正誤表

MB91635A Series ハードウェアマニュアル 第2版(CM71-10153-2)に対する正誤表です。

MB91635A Series

ハードウェアマニュアル

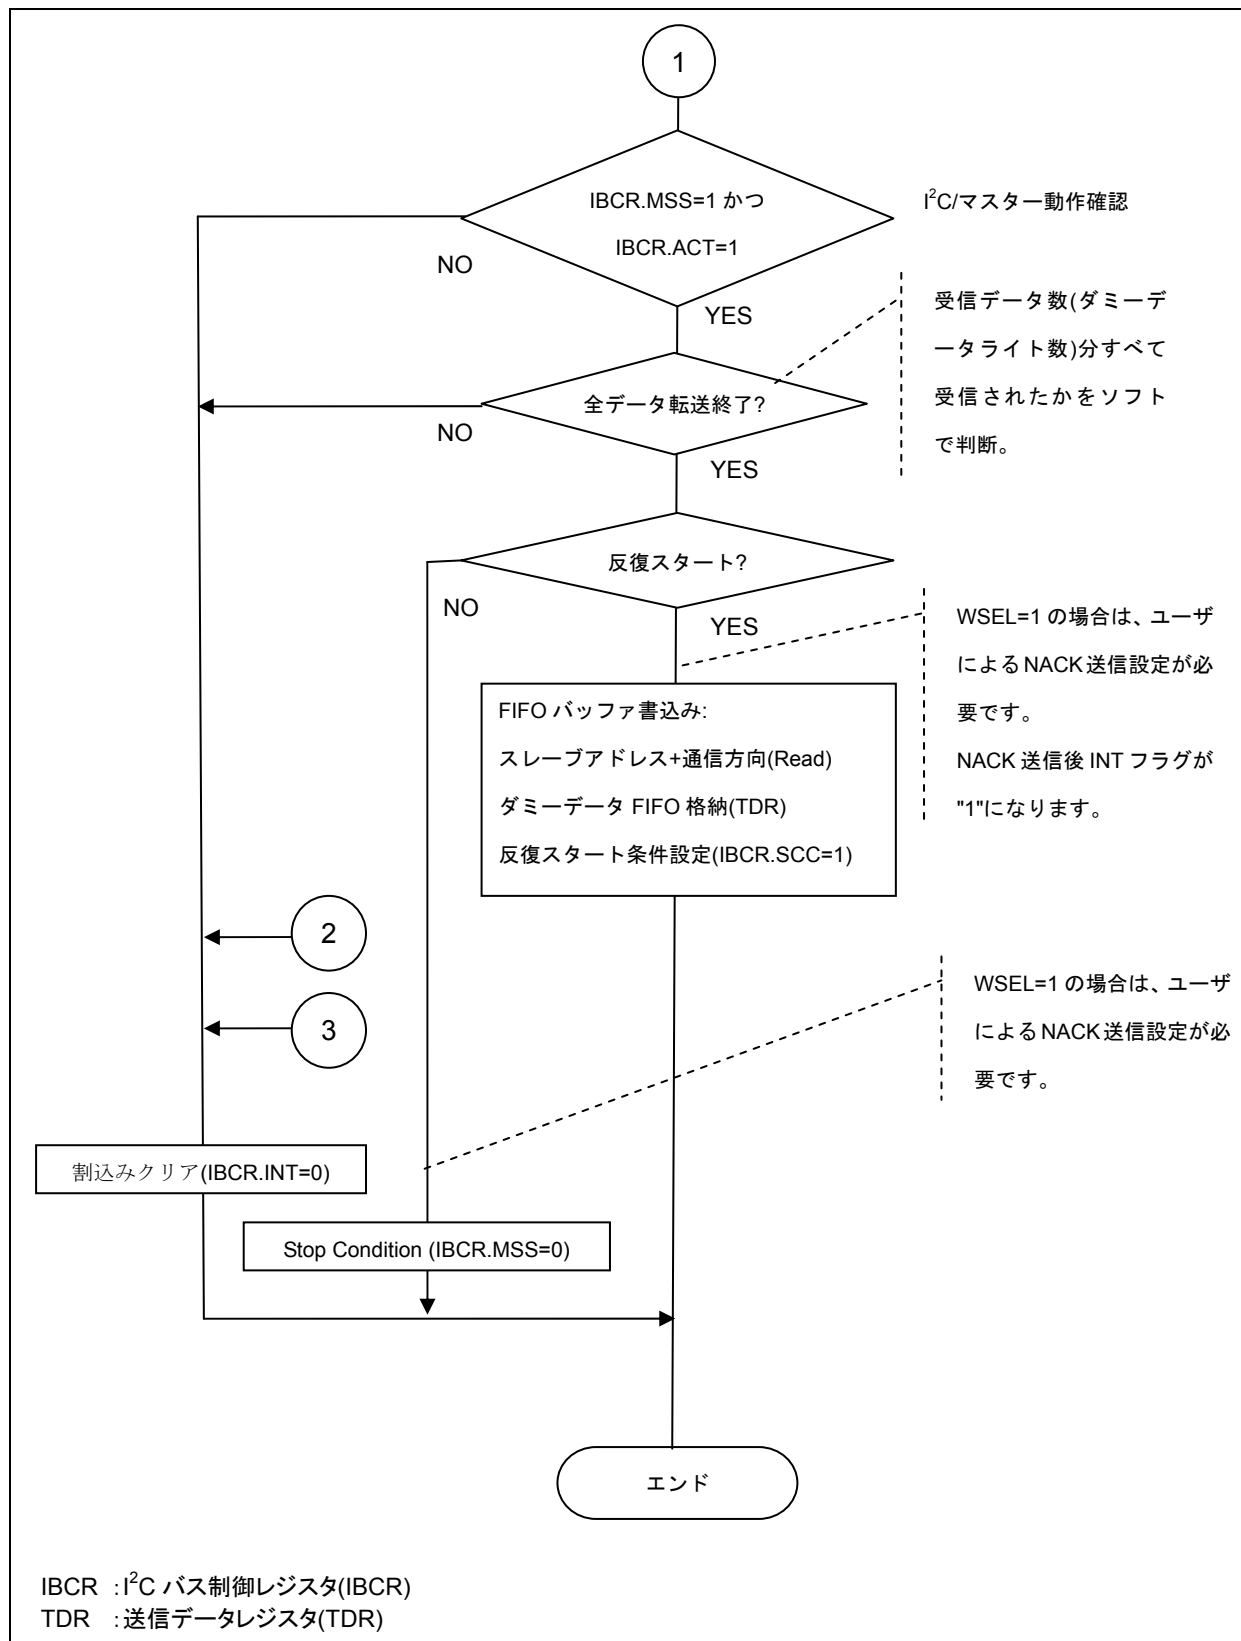
日付	ページ	項目	訂正内容						
2011/6/29	7	1. 2	表 1. 2-1 を、以下の で示すように訂正。 (誤) 内蔵RAM容量 (正) 内蔵RAM容量(命令実行可能) <div>[mcu_doc1068]</div>						
2011/6/29	8	1. 3	図 1. 3-1 を、以下の で示すように訂正。 (誤) RAM (正) 内蔵RAM(命令実行可能) <div>[mcu_doc1068]</div>						
2011/6/29	87	3. 1	図 3. 1-1 を、以下の で示すように訂正。 (誤) 内蔵RAM領域 (正) 内蔵RAM領域(命令実行可能) <div>[mcu_doc1068]</div>						
2010/3/23	113	3. 11. 4	ページの末尾に以下の説明文を追加。 Iフラグを"0"にする命令を実行しているときに割込みを受け付けると、Iフラグ、ILMは変更するのに命令実行から1cycle遅れがあるため、割込み処理ルーチンに飛んでいるにもかかわらずIフラグが"0"となります。 この際、多重割込みが発生してもIフラグは"0"のため受け付けられず、多重割込みの処理が実行されません。 なお、Iフラグ自体は命令実行時に更新されます。そのため、スタックには更新後のIフラグの値が退避され、スタックの値が復帰された際にはPSレジスタには更新後のIフラグの値が反映されます。 割込みルーチン内で新たな割込みを受け付けたい場合は、割込みルーチンの先頭でIフラグを"1"とするソフトウェア処理を行ってください。 <div>[mcu_doc1056]</div>						
2011/6/24	221	9. 4. 1	図 9. 4-1 の で示す部分を削除。

<div>[mcu_doc1088]</div>	リセット要因	初期値	ソフトウェアリセット時のタイムアウト	1XXXXXX1	このレジスタの読出し	00000000
リセット要因	初期値								
ソフトウェアリセット時のタイムアウト	1XXXXXX1								
このレジスタの読出し	00000000								
2010/6/7	288	13. 4. 2	[bit2]の説明文から、以下の で示す部分を削除。 アドレス出力がアドレスシフト出力モードの時 (ADTY=1), バスタイプを設定します。 <div>[mcu_doc1078]</div>

＜ 添付資料1-2＞ マスタ送信割込み処理

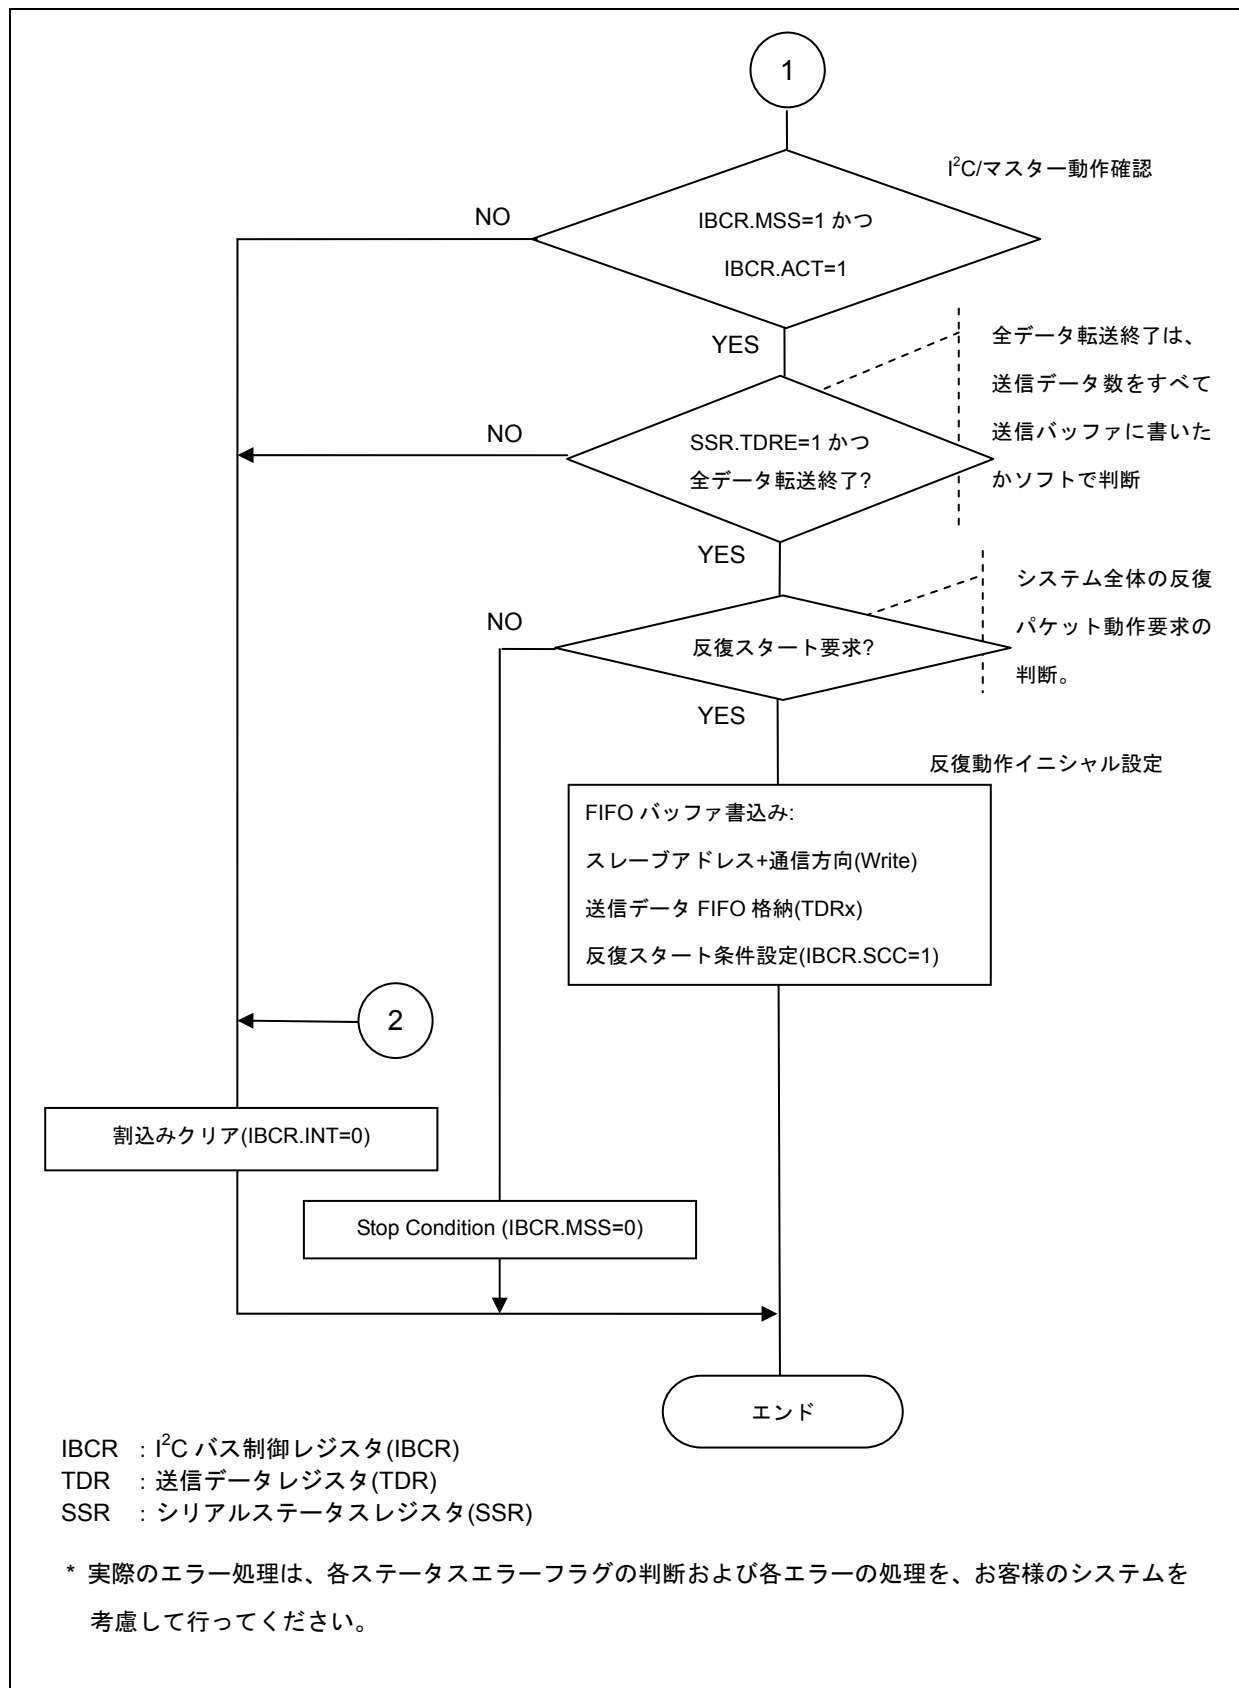
<div>[mcu_doc1061]</div>	レジスタ値(N) STx5 ~ STx0	サンプリング時間[μs]				最大外部インピーダンス[KΩ]				PCLK=30 MHz	PCLK=32 MHz	PCLK=33 MHz	PCLK=40 MHz	PCLK=30 MHz	PCLK=32 MHz	PCLK=33 MHz	PCLK=40 MHz	0	設定禁止	設定禁止	設定禁止	設定禁止	—	—	—											63	17. 067	16. 000	15. 515	12. 800	245. 680	229. 994	222. 864	182. 935
レジスタ値(N) STx5 ~ STx0	サンプリング時間[μs]				最大外部インピーダンス[KΩ]																																										
	PCLK=30 MHz	PCLK=32 MHz	PCLK=33 MHz	PCLK=40 MHz	PCLK=30 MHz	PCLK=32 MHz	PCLK=33 MHz	PCLK=40 MHz																																							
0	設定禁止	設定禁止	設定禁止	設定禁止	—	—	—																																								
63	17. 067	16. 000	15. 515	12. 800	245. 680	229. 994	222. 864	182. 935																																							
2010/3/23	778	27. 1	<div><注意事項>を、以下の <div></div> に示すように訂正。</div> <div>・動作モードを変更すると、同一チャネルの一部のレジスタは初期化されますので動作モードは最初に設定してください。初期化されるレジスタについては、各動作モードのシリアルモードレジスタ(SMR)の注意事項を参照してください。</div> <div>[mcu_doc1058]</div>																																												
2010/3/23	791, 846	27. 4. 2, 27. 13. 2	<div><注意事項>を、以下の <div></div> に示すように訂正。</div> <div>動作モードを変更すると、同一チャネル内の以下のレジスタは初期化されますので動作モードは最初に設定してください。</div> <div>・シリアル制御レジスタ(SCR)</div> <div>・拡張通信制御レジスタ(ESCR)</div> <div>ただし、16ビット書込みでSCRとSMRを同時に書き込んだとき、SCRには書き込んだ内容が反映されません。</div> <div>[mcu_doc1058]</div>																																												
2011/12/16	894	27. 16. 1	<div><注意事項>を、以下の <div></div> に示すように訂正。</div> <div>・リロード値が偶数の場合、シリアルクロックの“H”幅と“L”幅はSCINVビットの設定によって以下のようになります。奇数の場合、シリアルクロックの“H”幅と“L”幅は同じになります。</div> <div>－ SPI=0, SCINV=0 のとき、シリアルクロックの“H”幅が周辺クロック(PCLK)1サイクル分長くなります。</div> <div>－ SPI=0, SCINV=1 のとき、シリアルクロックの“L”幅が周辺クロック(PCLK)1サイクル分長くなります。</div> <div>－ SPI=1, SCINV=0 のとき、シリアルクロックの“L”幅が周辺クロック(PCLK)1サイクル分長くなります。</div> <div>－ SPI=1, SCINV=1 のとき、シリアルクロックの“H”幅が周辺クロック(PCLK)1サイクル分長くなります。</div> <div>[mcu_doc1144]</div>																																												
2010/3/23	914	27. 21. 2	<div><注意事項>を、以下の <div></div> に示すように訂正。</div> <div>動作モードを変更すると、同一チャネル内の以下のレジスタが初期化されるので動作モードは最初に設定してください。</div> <div>・I²Cバス制御レジスタ(BCR)</div> <div>・I²Cバスステータスレジスタ(IBSR)</div> <div>ただし、16ビット書込みでBCRとSMRを同時に書き込んだとき、BCRには書き込んだ内容が反映されません。</div> <div>[mcu_doc1058]</div>																																												
2010/6/7	967, 974	27. 23. 1	<div>図を、<添付資料1-1>、<添付資料1-2>に示すように訂正。</div> <div>[mcu_doc1081]</div>
